OGGETTO: [ID: 9099] "Elettrodotto aereo 380 kV in singola terna Paternò-Priolo e opere connesse" - Interventi "Raccordi 150 kV alla SE Pantano, opere connesse e demolizioni". Procedimento di valutazione preliminare, ex art. 6, c.9, del D.Lgs. 152/2006 e ss.mm.ii. Nota Tecnica.

Oggetto della richiesta di valutazione preliminare

Figura 2 Tracciato del Progetto approvato e opere in variante

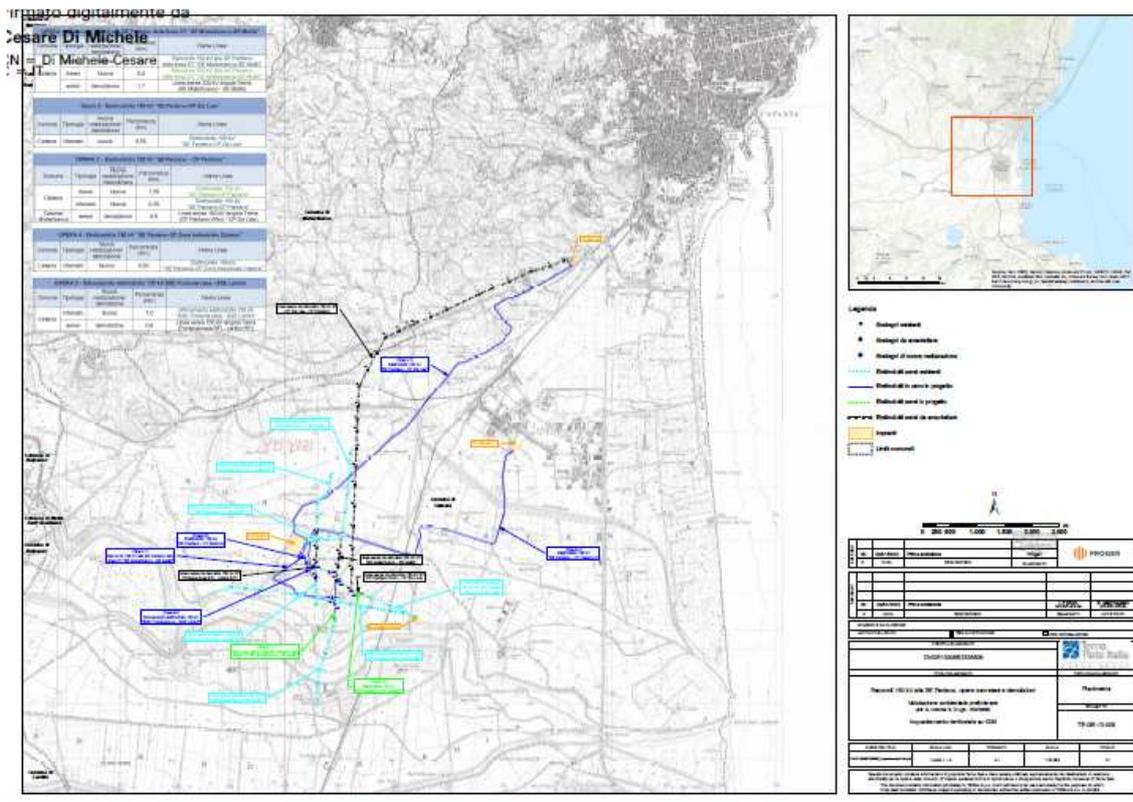
Secondo quanto riportato dal Proponente, gli anni intercorsi tra lo sviluppo del progetto autorizzato e la sua messa in opera, hanno fatto sì che il contesto urbano attorno al sito della nuova stazione di Pantano subisse degli importanti mutamenti che oggi rendono necessarie delle modifiche del progetto già autorizzato nella parte che riguarda gli interventi di raccordo a 150kV alla stazione

di Pantano, indicate con le lettere C2, D ed E che si collegano a degli elettrodotti aerei esistenti che alimentano in particolare l'area di Catania.

Le modifiche al tracciato autorizzato, oggetto della presente istanza, sono pertanto finalizzate a concorrere fin da subito ad efficientare la rete elettrica, ridurre l'impatto sul territorio prediligendo le soluzioni in cavo e migliorare la sicurezza delle infrastrutture, il tutto considerando le mutate esigenze del contesto territoriale interessato.
